Mémoire en réponse

Enquête publique

Projet éolien du Sud-Artois

15/10/2019

Photomontage à 120° depuis le site de Louveral

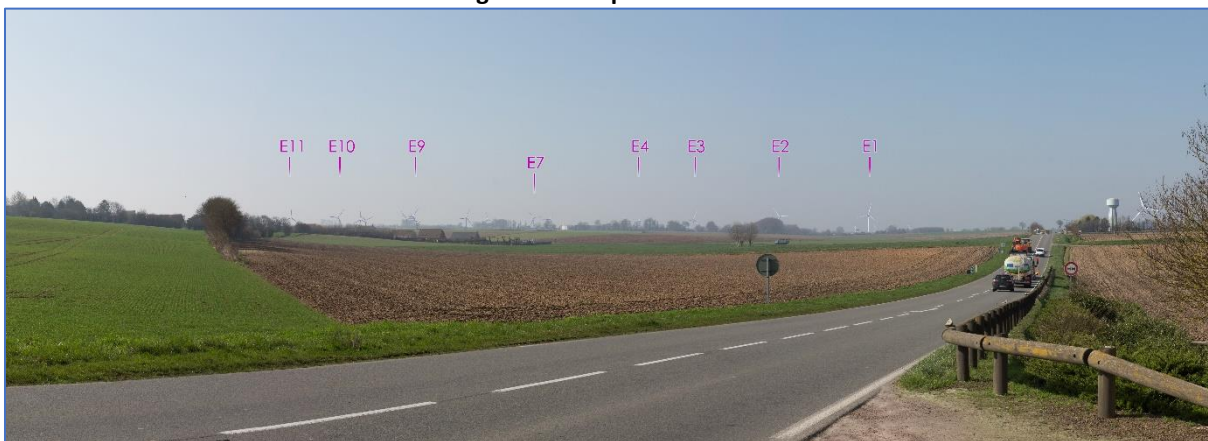
- **Un impact faible à modéré sur le mémorial de Louverval**
- **Un impact nul sur la nécropole nationale de Rancourt ;**
- **Un impact faible sur l'église de Rocquigny ;**
- **Un impact nul sur l'église de Vélou ;**
- **Un impact modéré à fort sur le cimetière de Beugny.**

Le mémorial de Louverval est bâti en bordure de la RD930, à environ 5,5 km au nord-est du projet dans le périmètre rapproché. Le projet éolien ne s'inscrit **pas dans l'axe du monument**. L'impact est modéré à faible. En effet le projet augmente la densité d'éoliennes dans le panorama mais l'impact est

atténué par l'éloignement du projet (à environ 5,5 km) et son implantation en regroupement avec le parc des Pâquerettes.

Photomontage à 120° depuis la Nécropole de Rancourt

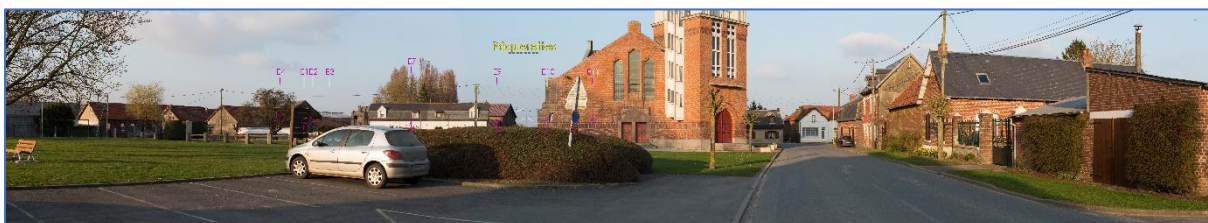
Un photomontage est réalisé depuis cette nécropole française localisée à environ 10 km au sud-ouest du projet. L'impact du projet est nul depuis la nécropole de Rancourt.

Photomontage à 120° depuis le parvis de l'église de Rocquigny

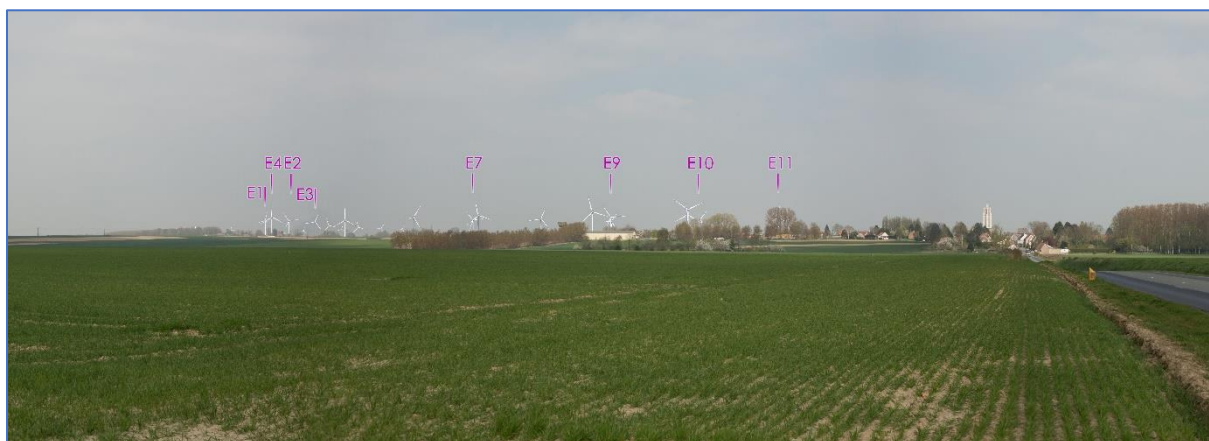
Le **projet est décalé de la perspective sur l'église** (projet à gauche du bourg de Rocquigny), et se lit avec le parc accordé des Pâquerettes avec lequel il se regroupe. Plus précisément, dans cette vue depuis le sud-ouest, les éoliennes E07, E09, E10, E11 s'inscrivent en arrière-plan du parc des Pâquerettes, et E01, E02, E03, E04 le prolonge au nord. Les **éoliennes du projet sont d'échelle comparable à celle de l'église**. **L'impact sur l'église de Rocquigny est faible** (projet décalé au nord du bourg, échelle des éoliennes inférieure à celle de l'église dans la vue proche de Rocquigny depuis son accès ouest), **très faible à nul depuis la place de l'église**.

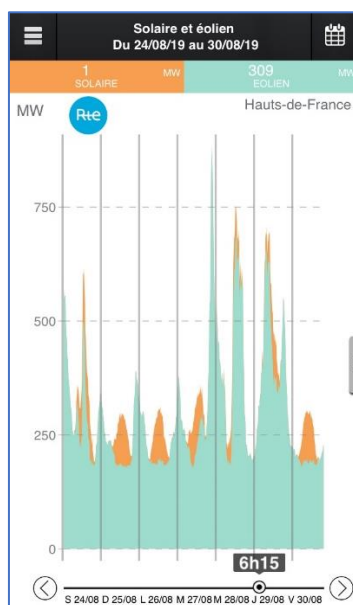
Enfin, en réponse à la contribution Demat 2, la production du 22 mars 2019 à 11h30 s'établissait effectivement à 110 MW. Les Hauts-de-France représentaient alors 27% de cette production. **Cependant, la lecture de l'analyse mensuelle de RTE révèle que la production éolienne a été historiquement élevée à l'échelle du mois de mars et s'est établie à 1,2 TWh dans les Hauts-de-France grâce à un vent fort principalement localisé dans le Nord de la France.** La consommation de la région a atteint quant à elle entre 4 et 5 TWh.

Concernant spécifiquement les dates du 24 au 30 août. La production éolien a varié entre 180 et 850 MW environ, **représentant jusqu'à 14% de la production d'électricité dans les Hauts-de-France.** Ainsi les éoliennes étaient bien productives.

Projet déposé – panoramique 120°

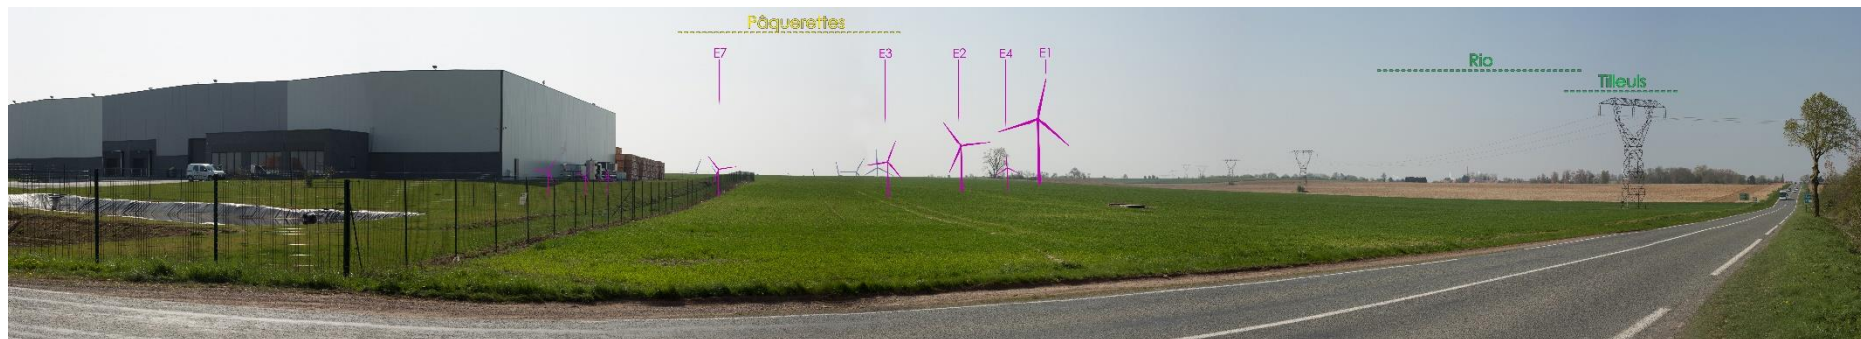
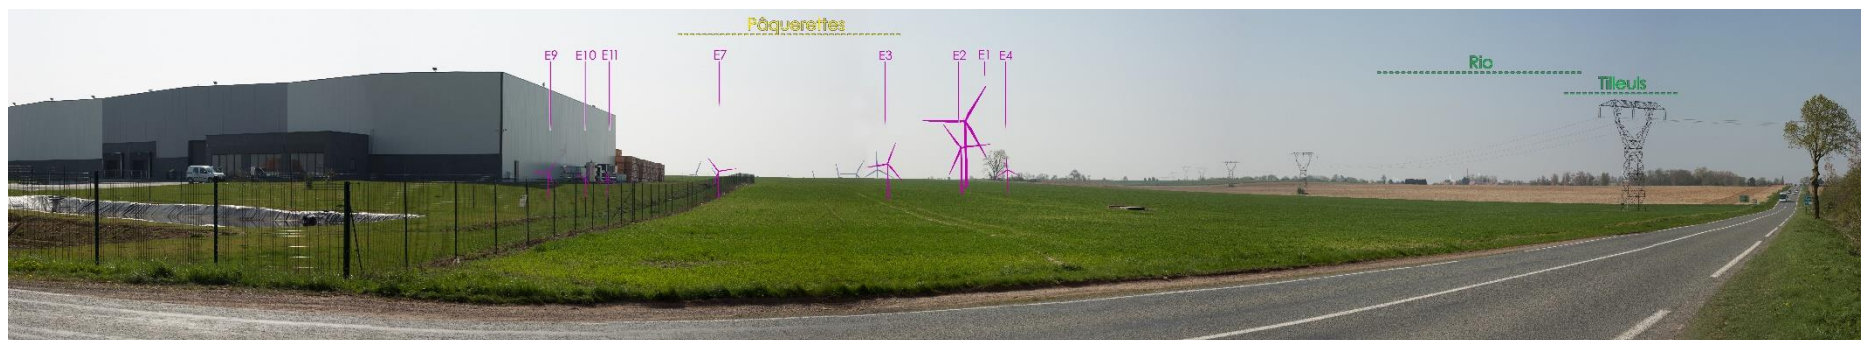
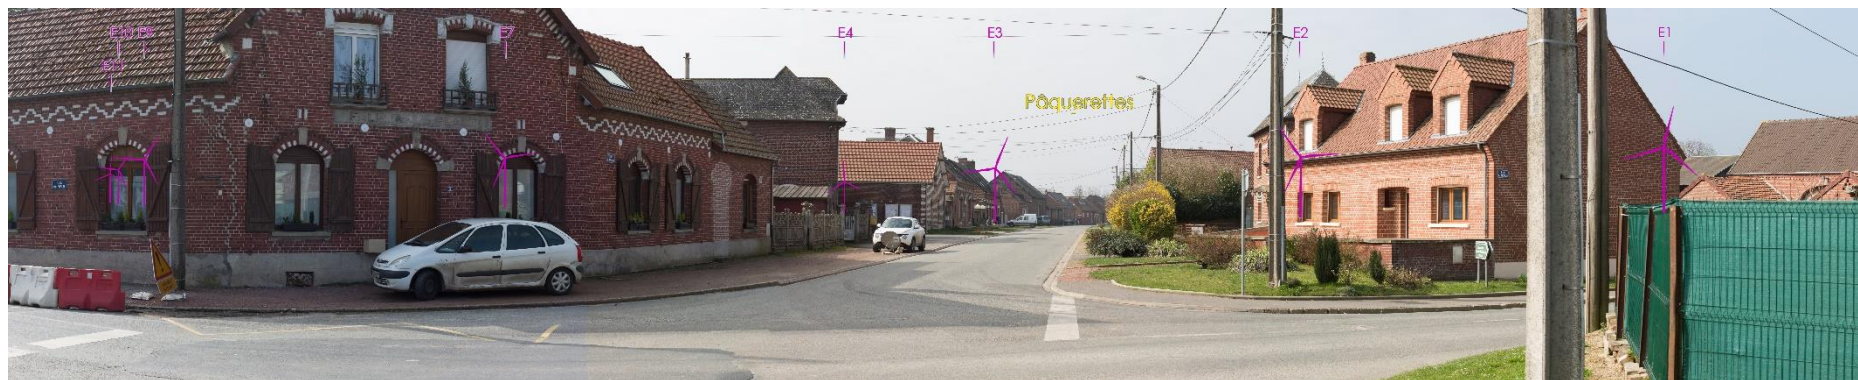
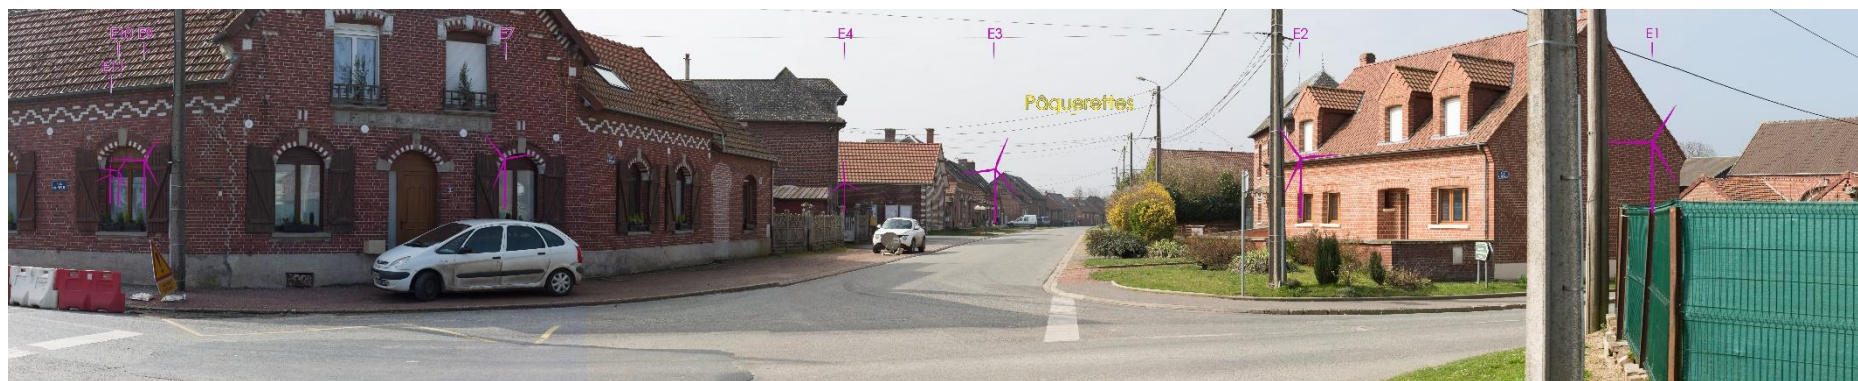
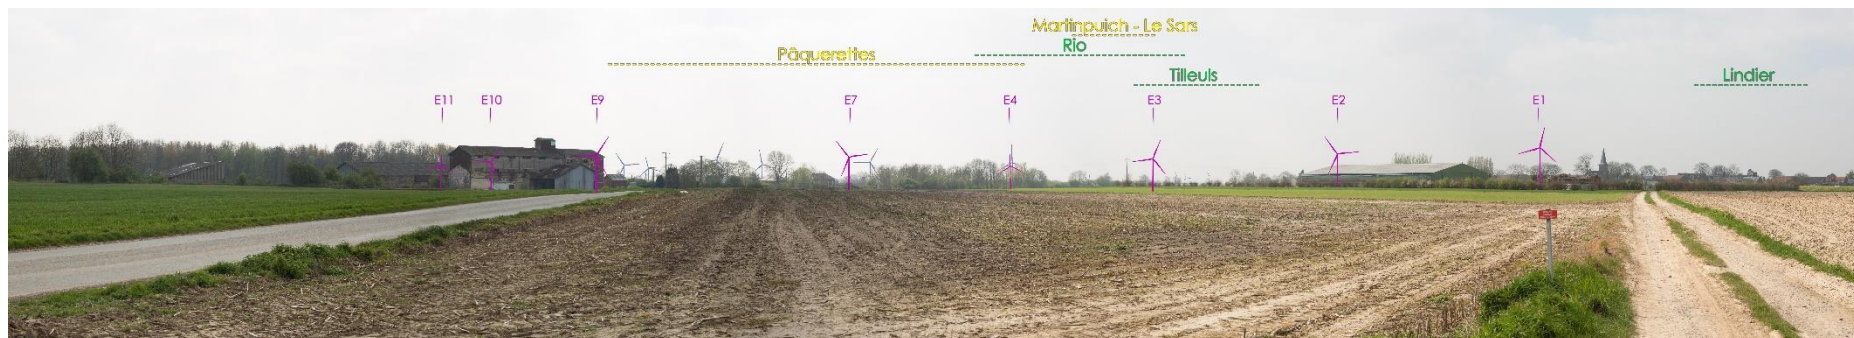
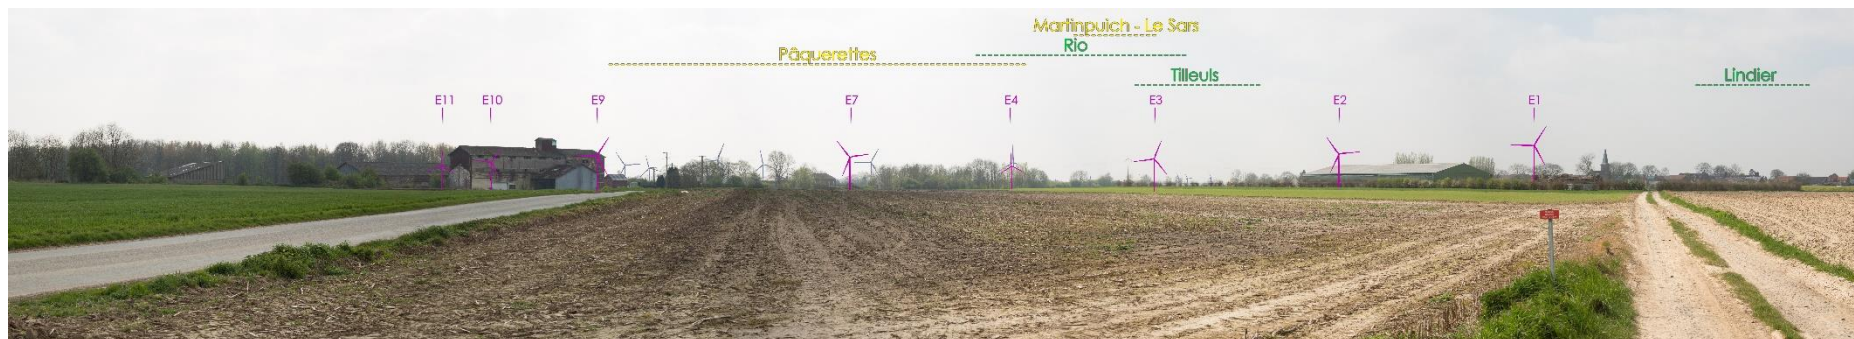
OE 14 : La deuxième adjointe au Maire de Beugny nous indique que l'éolienne E01 est très proche d'une zone prochainement constructible au Plan Local d'Urbanisme Intercommunal (PLUi).

Suite au retrait de l'éolienne E1 et à la demande de l'exploitant de la parcelle ZD 118, l'équipe d'EDF Renouvelables a étudié la possibilité de déplacer l'éolienne au sein de la même parcelle.

Ce déplacement de près de 100 m vers le Sud-Est permettrait de réduire l’emprise du chemin d’accès à l’éolienne prévue actuellement. Afin d’étudier l’impact de ces modifications, l’équipe d’EDF Renouvelables a effectué :

- de nouveaux photomontages pour les points de vue n° 1,3,5,7,22,23,27 et 29 ;
- une nouvelle étude acoustique ;
- une nouvelle approche cartographique des zones d’enjeux faunistiques.

Il ressort de ces éléments que le déplacement de l’éolienne E1 ne produit pas de nouveaux impacts.
